Syndicat Mixte
des 3 vallées

ASSAINISSEMENT NON COLLECTIF

RAPPORT POUR VENTE - L1331-11-1 du Code de la Santé Publique

N° de dossier : 9624 – à rappeler lors d'un contact avec le service

Schéma de l'installation d'assainissement non collectif
réalisé d'après les observations visuelles complétées d'éventuelles déclarations de l'utilisateur

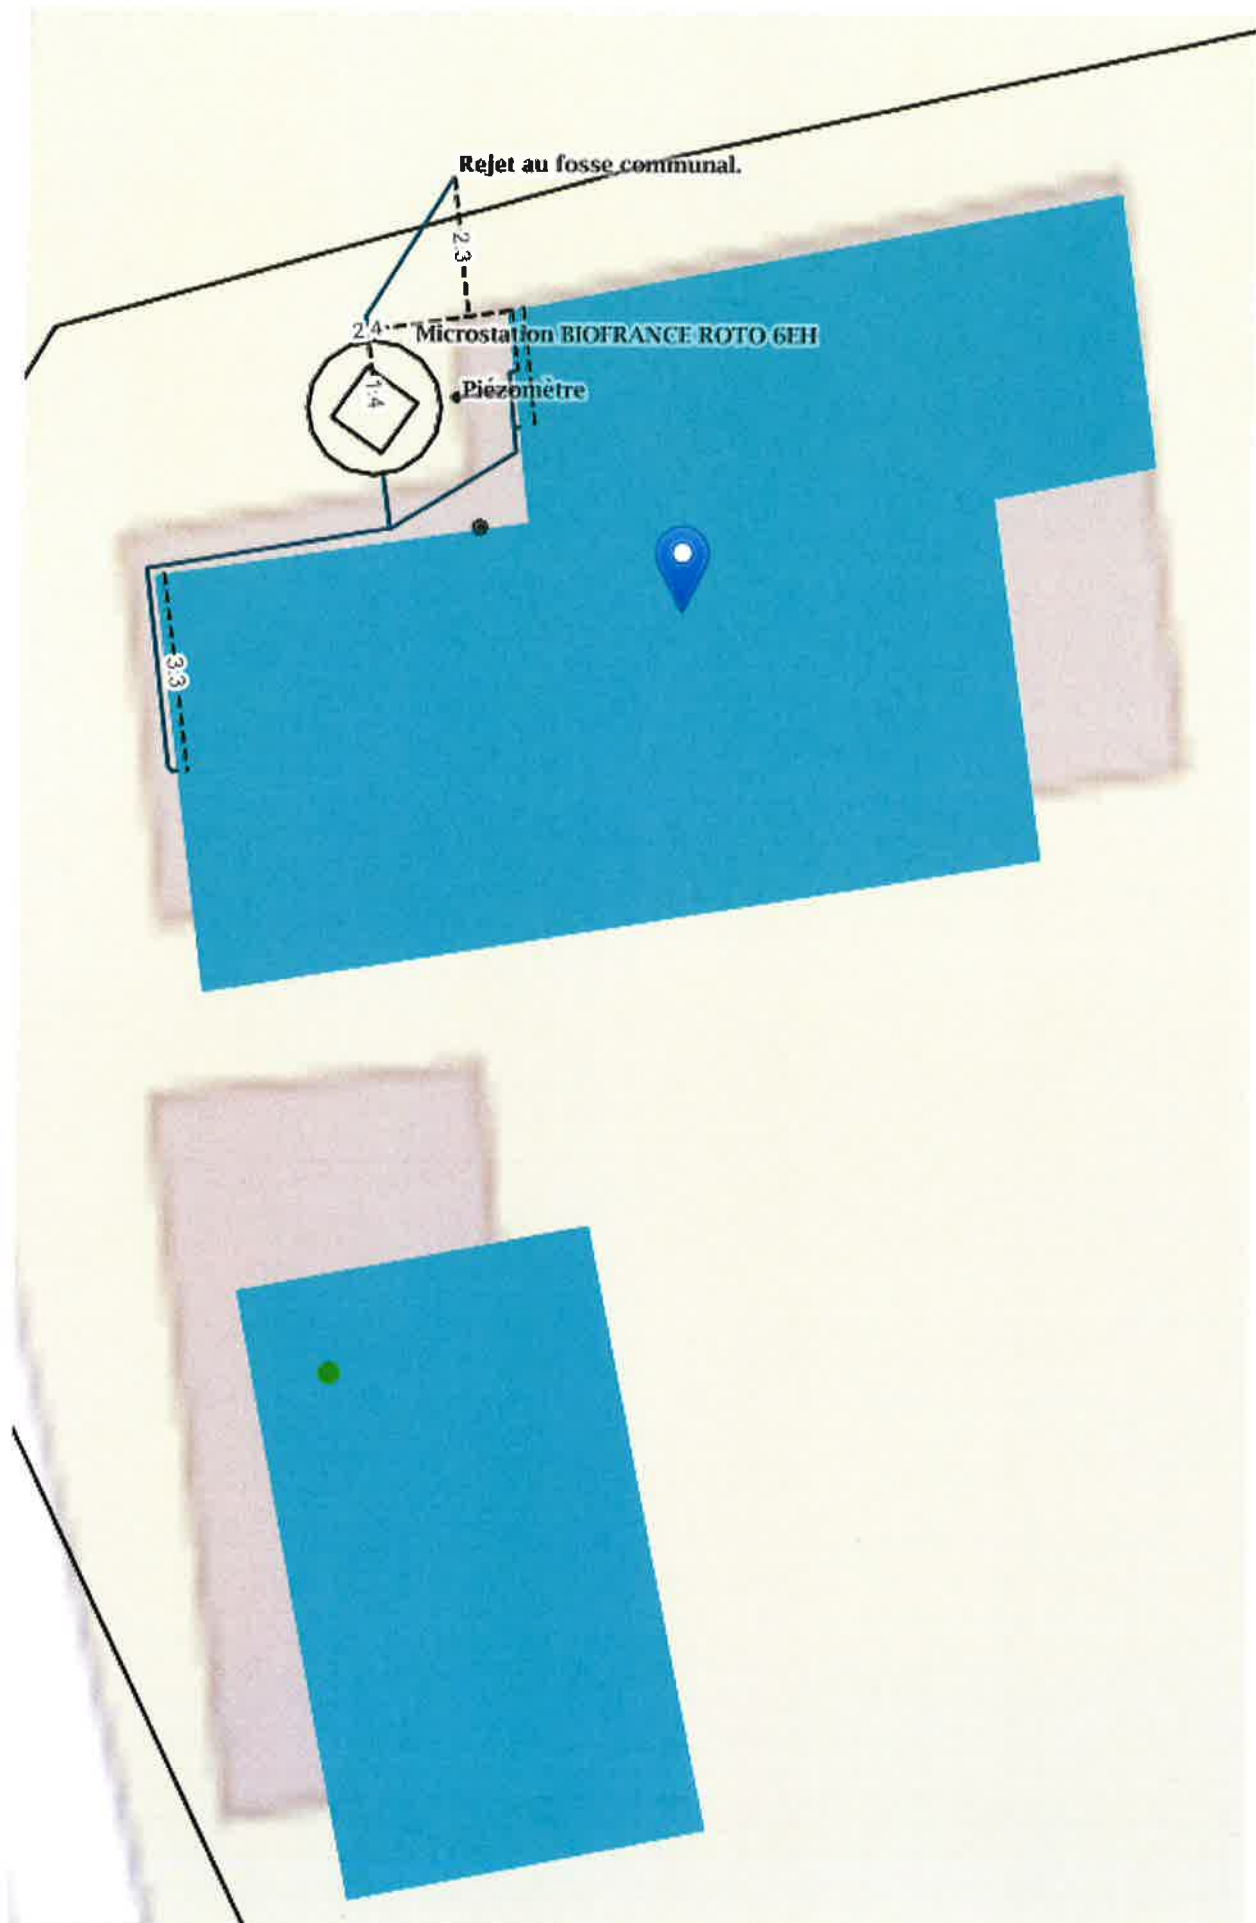
Commentaires généraux : Installation composée d'une microstation BIOFRANCE ROTO 6EH (agrément n°2011-011 bis) avec un rejet au fossé communal. Présence d'une légère fuite en sortie des eaux de la cuisine, vérifier le bon écoulement des effluent dans la conduite et refaire son étanchéité.

Avis	Favorable avec réserves
Commentaires : Observation : - Ventilation secondaire non remontée au faitage et non munie d'un extracteur (risque important de corrosion prématurée de la fosse toutes eaux).

Le système de ventilation de la microstation sera complété. L'entrée d'air est assurée par la canalisation circulaire de chute des eaux usées prolongée en ventilation primaire dans son diamètre (100 mm minimum) jusqu'à l'air libre au-dessus des locaux habités. La ventilation secondaire est constituée d'une canalisation circulaire de diamètre 100 mm qui devra aboutir sur la toiture, 40 cm au-dessus du faîtage ; elle sera munie à son extrémité d'un extracteur statique ou éolien. Il est nécessaire de respecter un espacement minimal de 1.00 mètre au minimum entre la ventilation primaire et la ventilation secondaire.
